Vedr. Bio Lyngby's facade.

LYNGBY BIO

IDE OPLÆG FOR BEVARING AF DEN
UNIKE FACADE MED BILLETHUL
SOM RECEPTION

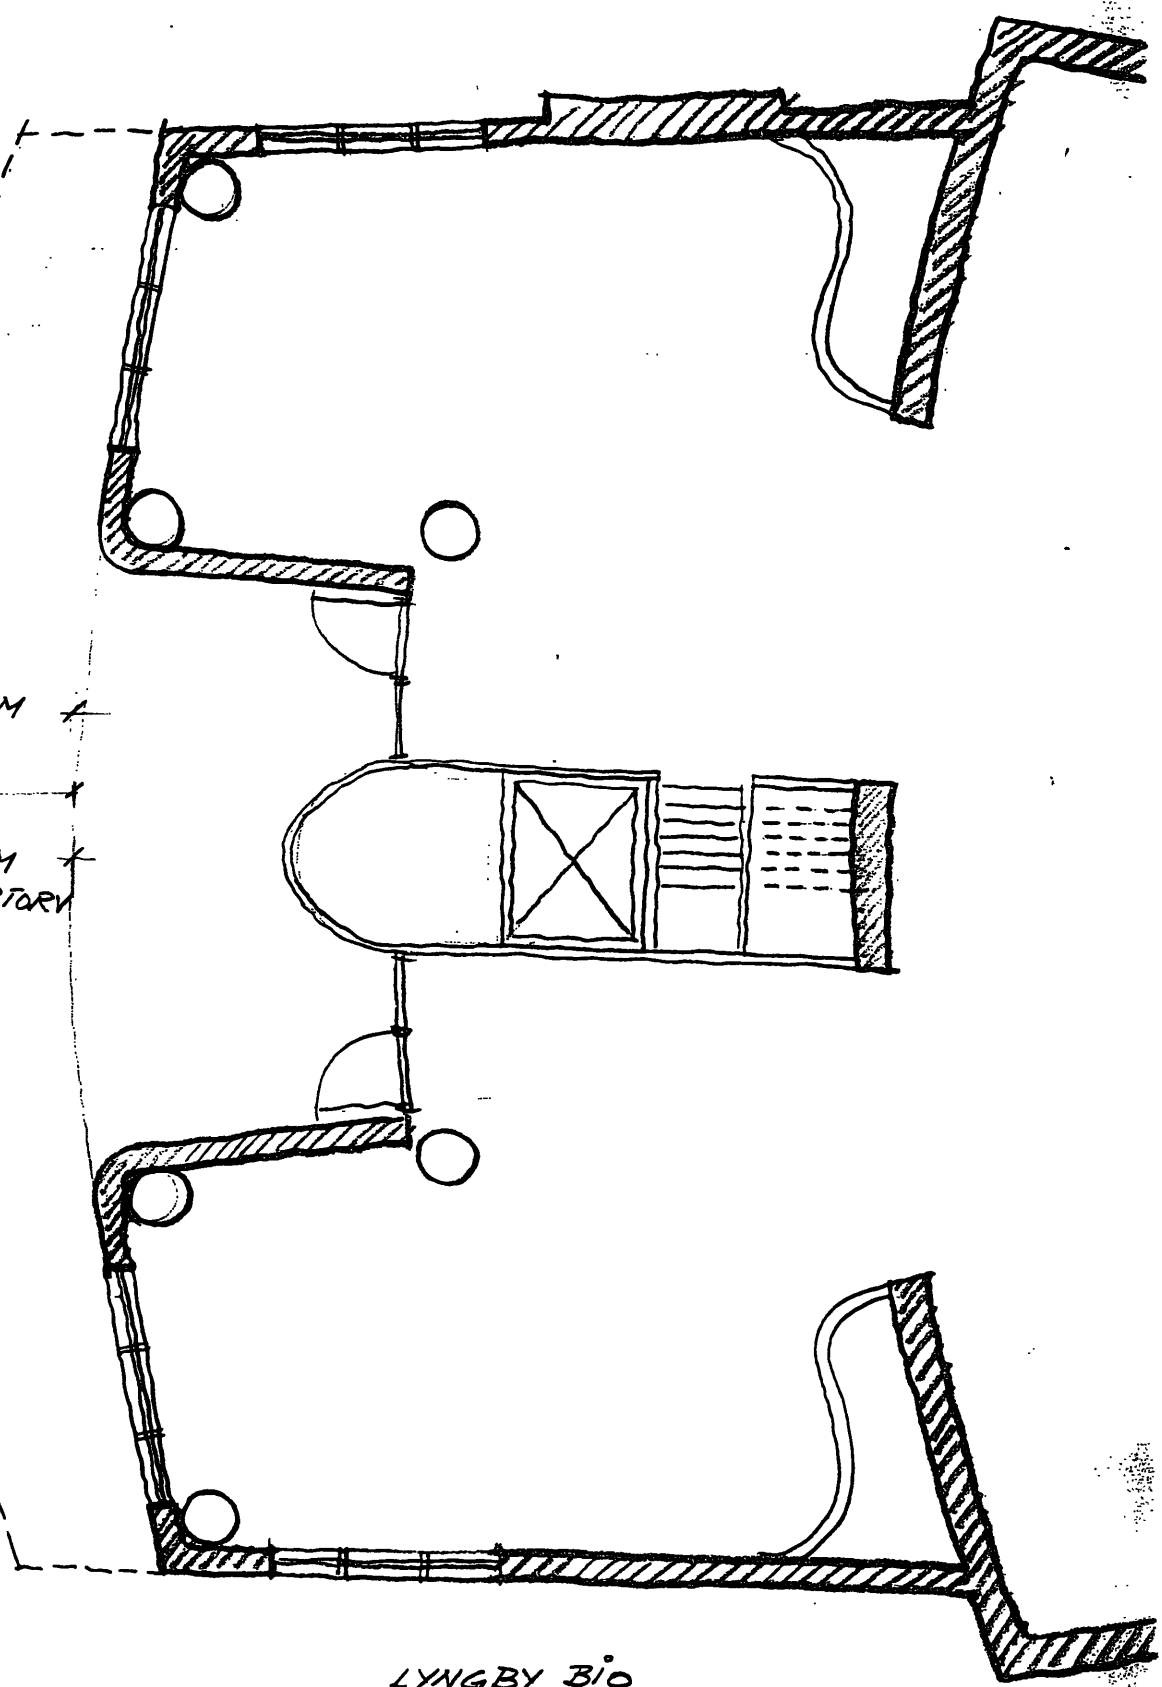
Vi har set de foreløbige tegninger over Bio's ombygning til møbelhus og læst bevæggrundene til ændringerne. Vi synes de høje døre/vinduer i sidefacaderne er flotte og veltilpassede.

Bygherrens krav til en total ombygning af forhuset, synes vi ødelægger det, der skal bevares. Det har derfor ledt os til at lave vedlagte skitser, som kan tilfredsstille kravene, og samtidig bevare den tidstypiske facade fra trediverne, som der kun findes ganske få af tilbage i hele landet, og som vi derfor synes bør bevares.

1. Det gamle billetkontor kan bruges til reception og omstilling , og de store dørpartier bevares som hovedindgang.
2. Plakatskabene kan bruges til tilbudsannonceringer og lign.
3. De to butikker kan ombygges, og med glasfacader bruges til både udstilling og indblik i salen, så denne ikke opfattes "som et lager" som der står .

4. Bag billetkontoret/receptionen kan der stadig indrettes både trappe og elevator som ønsket.

På denne måde kan hovedparten af baldakinen og den væsentlige del af facaden bevares uden særlige indgreb hverken på bygningen eller i gadebilledet, idet vi dog mener at tankerne med 2. & 3die sal i forhuset fortsat kan laves men bør tilpasses gadebilledet, og således opfylde Kommuneatlassets vurdering af den bevaringsværdige bygning med dens høje bevaringsværdi.
